## ÜBERPRÜFUNGSprotokoll FÜR Sportanlagen mit Rasenfeldern

1. Bezeichnung der Sportanlage:	Sportzentrum Nußbach
2. Anschrift:	4542 Nußbach, Stretzerstraße 6
3. Telefon:	Fax:
4. Wie viele Faustballfelder gibt es auf der Anlage insgesamt:	<del>6</del> 7

LAGESKIZZE ZUM ÜBERPRÜFUNGSprotokoll DER SPORTANLAGEN

# Flutlichtabnahme

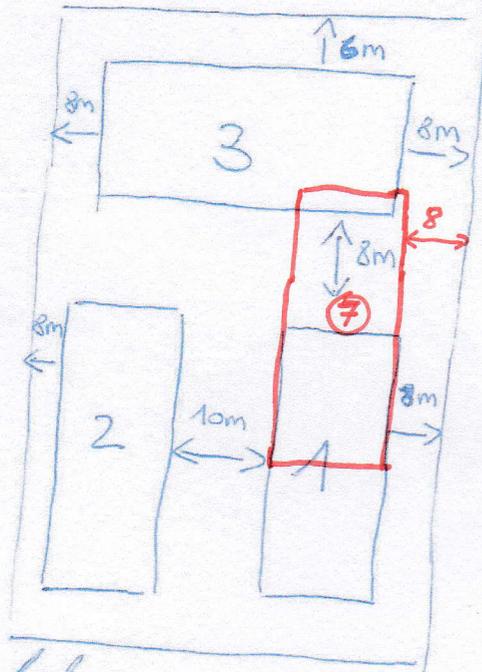
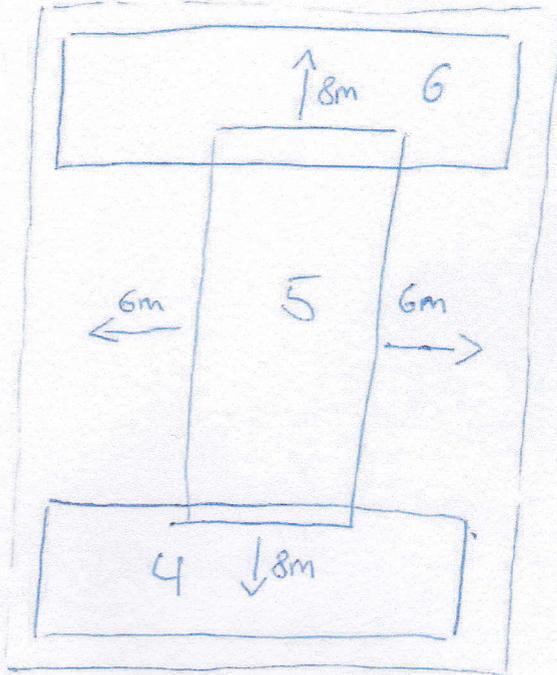
*W* Ergänzung/Änderung Feld 7 → Plank Markus 15.05.2021

Feld 7 -> Olaf Markus  
15.5.2021

Sportanlage: Sportanlage Nußbach (U. Nußbach)	Datum: 26.09.2016
Feld Nr.: (lt. Überprüfungsprotokoll) 5	Prüfer: Plank Markus

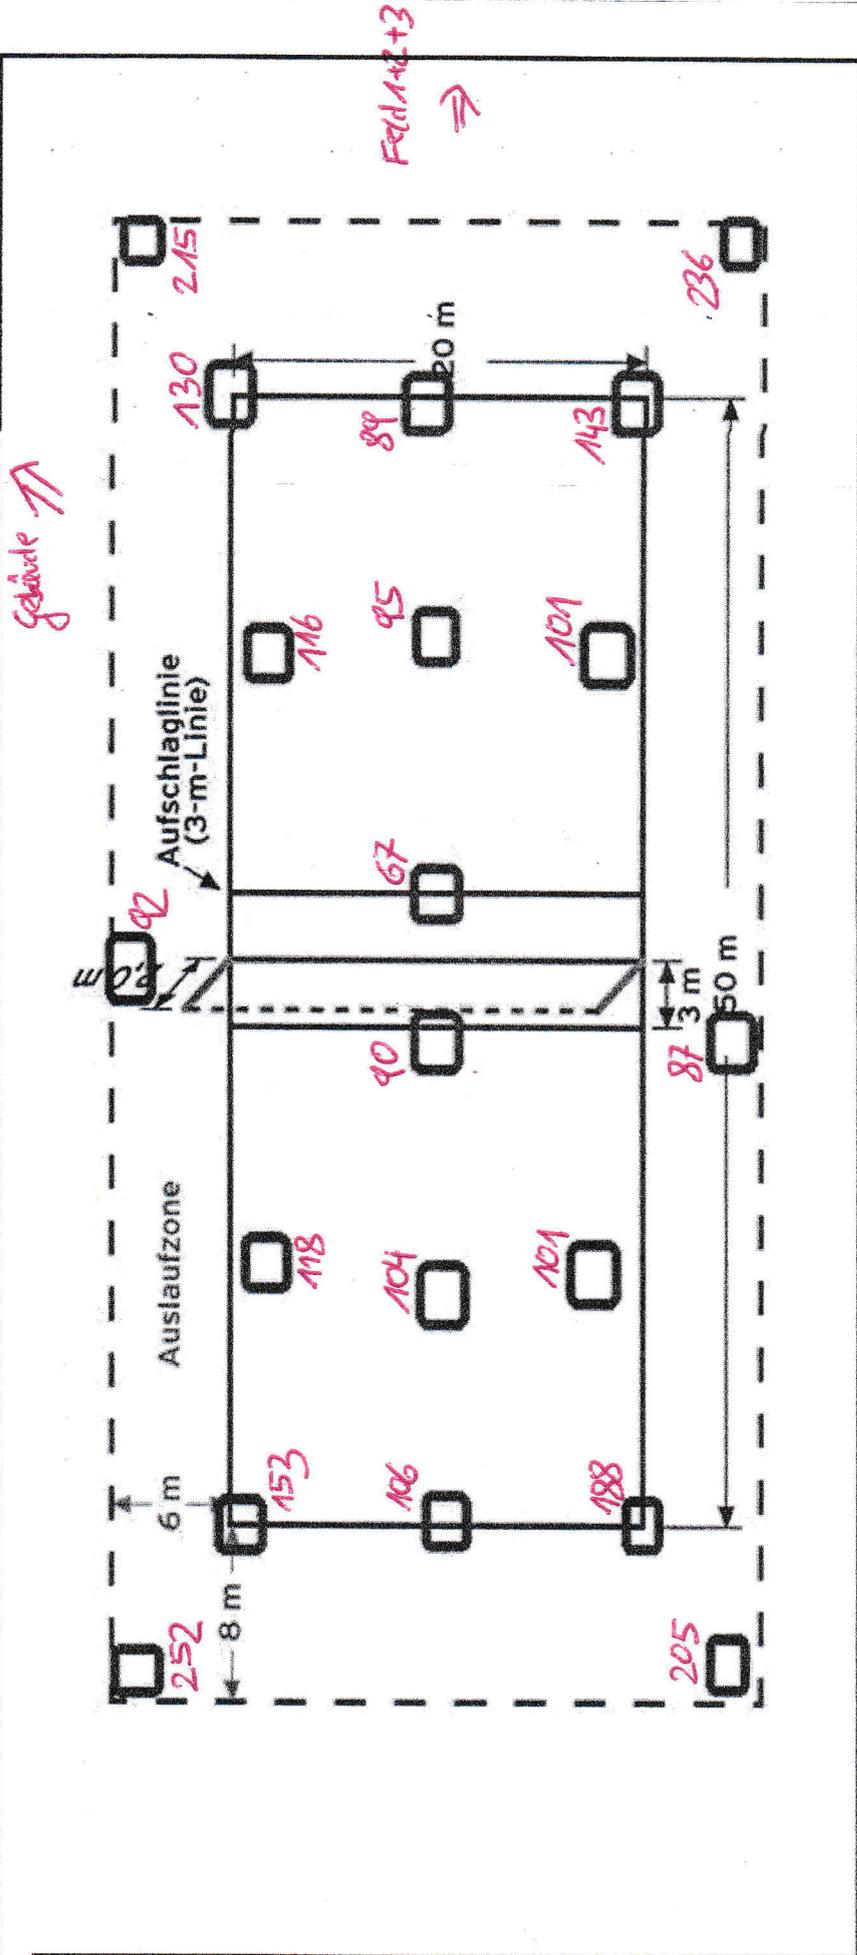
Bundesligabestimmungen Pkt. 25.1: am Spielfeld mind. 200 Lux, im Auslauf mind. 75 Lux (gemessen bis max. 30 cm über dem Boden)	abgelehnt	Begründung + Unterschrift Prüfer: Lux-Wert im Spielfeld zu gering! <i>[Signature]</i>
---	-----------	---

LAGESKIZZE ZUM ÜBERPRÜFUNGSprotokoll DER SPORTANLAGEN

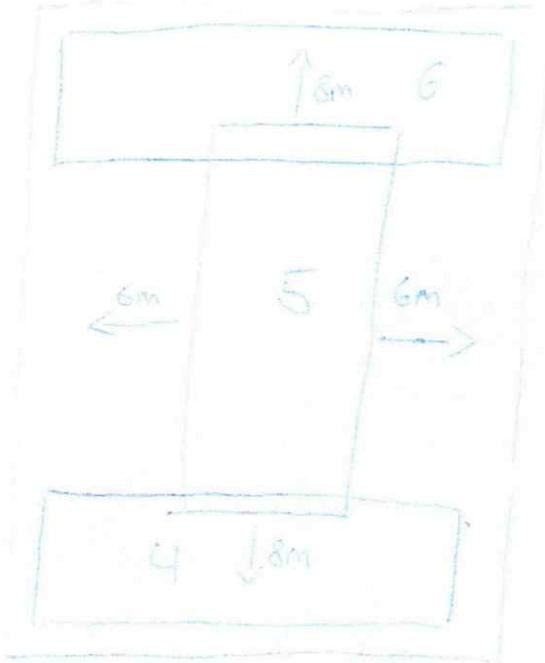
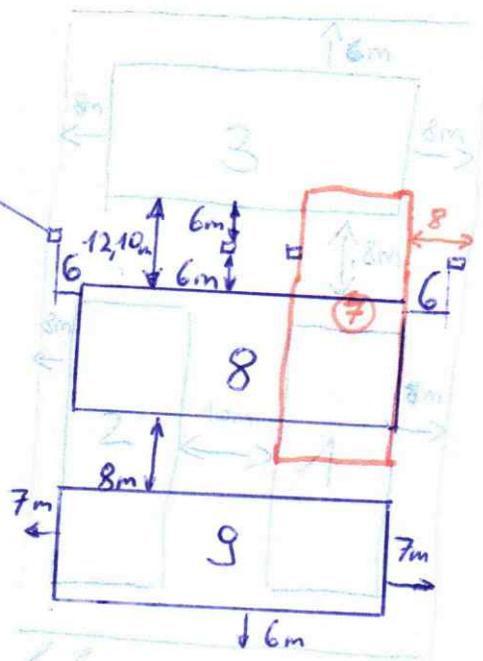
Stehes 10x10cm  
für Borden mobil  
eben mit Rosen

Feld 8 und 9  
16.05.24 Hübner Reinhold

Feld 7 -> Olank Markus  
15.5.2021
